競争入札に係る質問回答書

（業務No. : 55 業務名 : 社会教育複合施設新築工事 ） ※回答空欄部については後日回答します。

大熊町社会教育複合施設新築工事

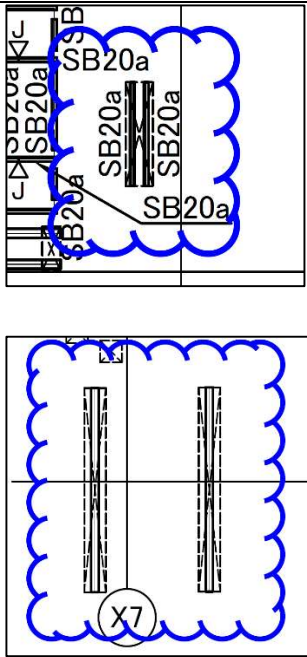
14.	構造図	S103、 407	梁符号	2階梁伏図について、X10-11.Y4・5間にSB30Mがありますが、図S407北側壁柱詳細図ではSB70と記載があり、符号が相違します。梁伏図を優先しSB30Mと考えてよろしいでしょうか。	宜しいです。
15.	構造図	S309、 311	PCa柱PC配線・詳細図、PCa柱脚詳細図-1	PCS(S柱)柱脚詳細について、特記なき限り7番に「屋外露出もしくは土に接するPCa柱には垂れ下げ部を設けること。」と記載がありますが、PCa柱脚詳細図はX13、Y2通り以外全て垂れ下げ範囲の図示がある詳細図となっています。その為、屋外露出もしくは土に接するPCa柱の対象はX13通りとY2通り上のPCS柱以外全てと考えてよろしいでしょうか。	宜しいです。
16.	構造図	S312 ～ 312a	PCa柱脚詳細図-2 ～3	PCL・PCM柱脚詳細について、垂れ下げ範囲の図示がある柱脚詳細図示のみですが、該当符号の柱は特記なき限り7番より全て屋外露出もしくは土に接するPCa柱と考えてよろしいでしょうか。屋内もしくは土に接しないPCa柱がありましたら、対象柱や形状詳細図等をご提示願います。	垂れ下げ部があるのは、屋外露出もしくは土に接するPCa柱(PCL・PCM)と考えてください。
17.	構造図	S406、 407	曲面スラブ伏図、リスト、壁柱詳細図	エッジ補強鉄骨BH-520×300×16×28端部納まりにおいて、球中心側はBT-250×300×25×25に接合、北・南壁柱側は南側壁柱詳細図よ	宜しいです。

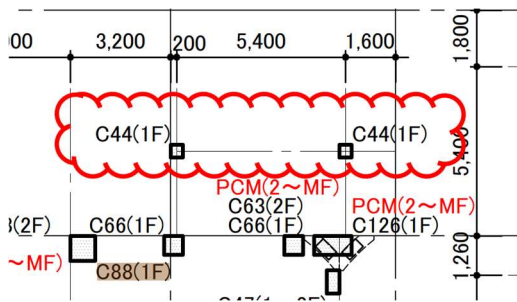
素樹脂塗装仕上げの記載の場合はフッ素樹脂焼付塗装と考えてよろしいでしょうか。	
184.	建築図	A126	外部建具表 1	<p>建具仕上げについて、外部建具表 1 よりアルミ部分の表面処理は下記の通りと考えてよろしいでしょうか。</p> <p>①SWD-E1-2 化粧ガラリ:フッ素樹脂焼付塗装②SWD-E1-6 止水ガラリ:BB-2 種③SW-E2-1 等アルミブラ:BB-2 種④SWG-E1-1 等: フッ素樹脂焼付塗装④AL-R-1~4: フッ素樹脂焼付塗装</p>	<p>① 宜しいです。 ② 宜しいです。 ③ フッ素樹脂焼付塗装 ④ 宜しいです。 ⑤ 宜しいです。A320 消音ルーバー詳細図</p>
185.	建築図	A559	1F 断熱範囲図	建具枠廻り断熱材について、断熱範囲図より建具枠廻りに断熱材が必要と思われませんが、厚さは t50 程度と考えてよろしいでしょうか。	宜しいです。
186.	建築図	A011、 A420	建築工事特記仕様書 8、スライディングウォール詳細図 1	<p>スライディングウォールについて、特記仕様書 8 移動間仕切欄に適用の印がありませんが、スライディングウォール詳細図に記載がある為、移動間仕切は適用と考えてよろしいでしょうか。</p> <p>又、スライディングウォールが適用の場合、材質・パネル厚・表面仕上げ・操作方法・圧縮装置操作方法・遮音性等についてご提示願います。</p>	
187.	建築図	A420	スライディングウォール詳細図 1	スライディングウォール適用の場合について、詳細図よりスライディングウォールは W6405 1 か所、W8677 1

か所、W7592 1 か所、W8465 1 か所の計 4 か所ですが、右下平面・断面図は 4 か所全てに適用と考えてよろしいでしょうか。	
188.	建築図	A004 A031	建築工事特記仕様書 1 配置図兼屋根伏図	埋戻し及び盛土について、建築工事特記仕様書 1、3 土工事、1 埋戻し及び盛土の種別は B 種と記載があり、配置図より仮置場所は北東の駐車場範囲と思われます。設計書 P34 の埋戻し、盛土の合計数量は 1941m ³ と記載がありますが、敷地内に全て仮置き可能と考えてよろしいでしょうか。又、全て仮置き不可の場合、仮置き可能な数量をご提示願います。	宜しいです。 仮設計画と共に適宜想定してください。
189.	建築図 構造図	A006 S001	建築工事特記仕様書 3 構造関係特記仕様書-2	捨てコンクリートのスリブについて、建築工事特記仕様書 3、3 コンクリート工事、6 では S15 又は S18 ですが、構造関係特記仕様書-2、6 コンクリート工事、9 では S15 と相違します。 構造関係特記仕様書-2 を優先とし、S15 と考えてよろしいでしょうか。	S15 を正としてください。
190.	構造図	S101	地盤改良伏図・1 階基礎伏図	地盤改良範囲について、Y7.X8-12 間は躯体面より外側に地盤改良範囲の図示がありますが、出幅は躯体面より 250mm と考えてよろしいでしょうか。	宜しいです。
191.	構造図	S501	駅前シェルター図	基礎下の地業について、基礎伏図の特記なき	宜しいです。

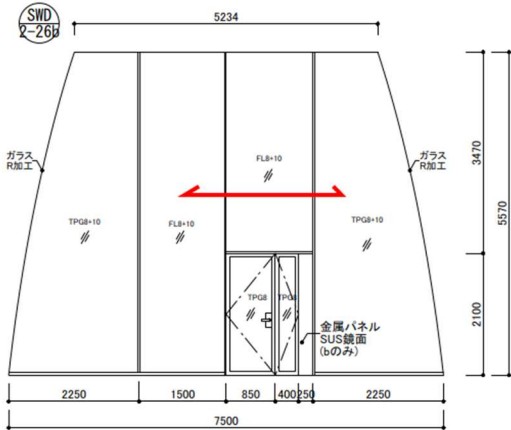
A602	法規チェック図	に防火性能の凡例がありませんが、面積区画に該当するため、1階同位置に倣い、特定防火設備と考えて宜しいでしょうか。	い。
248.	設計書	A139 A602	建具表 法規チェック図	SD2-29の防火性能について、建具表は特定防火設備(遮煙)ですが、2階法規チェック図は特定防火設備とくい違います。建具表を正とし、遮煙性能ありと考えて宜しいでしょうか。	遮煙 は不要です。
249.	設計書	A126	建具表	SWE2-4bの形状は、姿図符号SSDE2-4bを適用と考えて宜しいでしょうか。	宜しいです。
250.	設計書	A042 ~056 A122 ~125 A132 ~134	平面詳細図 建具キープラン	建具キープランと各階平面詳細図で建具符号がくい違います。建具表・建具キープランには相違ないため、建具キープランの符号を正と考えて宜しいでしょうか。	宜しいです。
251.	設計書	A126 A135 ~138 E901 ~903	建具表 入退室管理	下記建具について、建具表にDL(電気錠)とありますが、電気図には電気錠(カードリーダー)の凡例がありません。建具表に記載の通り、電気錠を見込んで宜しいでしょうか。 【外部建具】	SDE1-4:電気錠 SWDE2-3:電気錠 SD1-15 : 電気錠 SD1-16 : 不要 SD1-18 : 電気錠 SD2-17 : 電気錠

<p>・SDE1-4、SWDE2-3</p> <p>【内部建具】</p> <p>・SD1-15.1-16.1-18.2-17</p> <p>・LSD1-20、SWD1-36</p>	<p>LSD1-20：不要</p> <p>SWD1-36：電気錠</p>
252.	設計書	A139 A214- 2 E903	建具表 入退室管理	<p>SWD2-26a について、建具表は CL(ケースロック)ですが、電気図は DL(電気錠)とくい違います。また、サレントーム詳細図 2 では SWD2-26b 側に設備用パネルの記載があります。電気錠付の扉は SWD2-26b が該当と考えて宜しいでしょうか。</p>	<p>SWD2-26a に電気錠が必要です。</p>
253.	設計書	A126	建具表	<p>SDE1-4 について、ガラスに FWC6.8 とあります。防火性能の指示はありませんが、記載通り FWC で見込んで宜しいでしょうか。</p>	<p>宜しいです。</p>
254.	設計書	A126	建具表	<p>上記 SDE1-4 について、外部建具表に記載がありますが、設置場所は風除室内部側扉となっております。塗装は SOP 塗装に読み替えて宜しいでしょうか。</p>	<p>風除室内は外部相当と見込んでいます。</p>
255.	設計書	A126	建具表	<p>AWE1-14 について、建具表 形式欄にすべり出し窓とありますが、姿図では突き出し窓とくい違います。突き出し窓を正と考えて宜しいでしょうか。</p>	<p>宜しいです。</p>

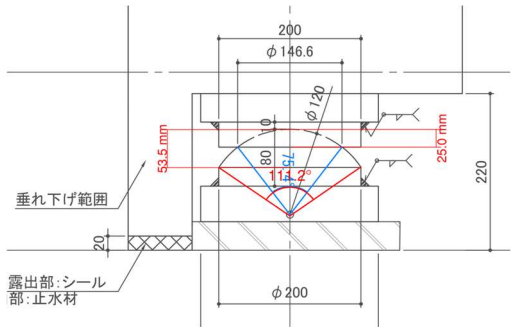
288.	設計書	La17 La18	詳細図	自由勾配側溝のグレーチング蓋について確認ですが、4mにつき1枚とありますのでPC蓋とグレーチング蓋が交互になると考えて宜しいでしょうか	PC蓋とグレーチング蓋が交互になるとしてください。
289.	設計書	La18 La19	詳細図	グレーチングの仕様が不明です。スチール 亜鉛メッキで考えて宜しいでしょうか。	スチール製亜鉛メッキ仕上げとしてください。
290.	設計書	La028	詳細図	ネットフェンス門扉とガラスフェンスの現場打基礎について、配筋が不明です。D13@200で考えて宜しいでしょうか。	無筋としてください。
291.	設計書	La023	詳細図	コンクリートベンチについて、配筋が不明です。D13@200で考えて宜しいでしょうか。	無筋としてください。
292.	設計書	La027	詳細図	親子開門扉がありますが詳細が不明です。基礎を含めて詳細を御指示下さい。	La028 詳細図(15)にある「ネットフェンス門扉」が該当します。
293.				欠番	
294.	工事区分表	A002	建築工事区分	建築工事区分にて【37 同上用溝蓋】とありますが、具体的には壁にどのような溝蓋が付くのかをご教示願います。	誤記です。
295.	特記	A004	一般共通事項 29	BELS 申請書作成及び申請手続きにおいて、 【※BELS 表示申請書作成及び手続きを行う受注者が行う。】と記載があります。表示の材質・サイズについてご教示願います。	申請書作成および申請手続きは設計者が行います。表示については本工事に含まれません。
296.	特記	A004	3 土工事 2 建設発生土の処理	【受け入れ場所での処置 ※たい積】となっておりますが、受け入れ先には重機があり、	よろしい。

受注者側は運搬だけを考慮すれば宜しいでしょうか。	
297.	特記	A007	5-4 押出成形セメント板	【やむを得ず欠き込み等を行う場合は、下表の寸法を限度】と記載がありますが、下表に具体的な数値がありません。具体的な数値をご教示願います。	使用製品の仕様書に従ってください。
298.	特記	A008	11-3 とい	といの材質で材種が6種類あります。備考には【SUS304、厚2】と記載があります。といの材質を具体的にご教示願います。	SUSは適用しておらず、樋はオープンドレインのみです。
299.	特記	A009	12-3 軽量鉄骨天井下地	工法で【建築基準法に基づき定まる風圧力及び積雪荷重に対応した方法】に対して【※適用する】となっておりますが、風圧力が1, 1.15、1.3いずれで見込めば良いでしょうか。	1としてください。 (構造躯体は「耐風設計上の重要度区分Ⅲ類(1.0倍)」です)
300.	特記	A010	15-2 メタルカーテンウォール	カーテンウォールの材料(17.2.2)の表ですが、映像調整は見込まないと考えて宜しいでしょうか。	宜しいです。
301.	特記	A011	18-17 天井見切縁	材質が※塩化ビニル製となっておりますが、外部はアルミと考えると宜しいでしょうか。	宜しいです。
302.	特記	A011	18-18 点検口	点検口の形式ですが、額縁タイプと考えると宜しいでしょうか。	天井伏図の凡例の通り、目地タイプとしてください。
303.	特記	A011	20-1 路床	路床の試験は行わないと考えると宜しいでしょうか。	舗装工事に含まれるすべての試験を行ってください。
304.	特記	A011	20-2 路盤	路盤の試験は行わないと考えると宜しいでしょうか。	舗装工事に含まれるすべての試験を行っ
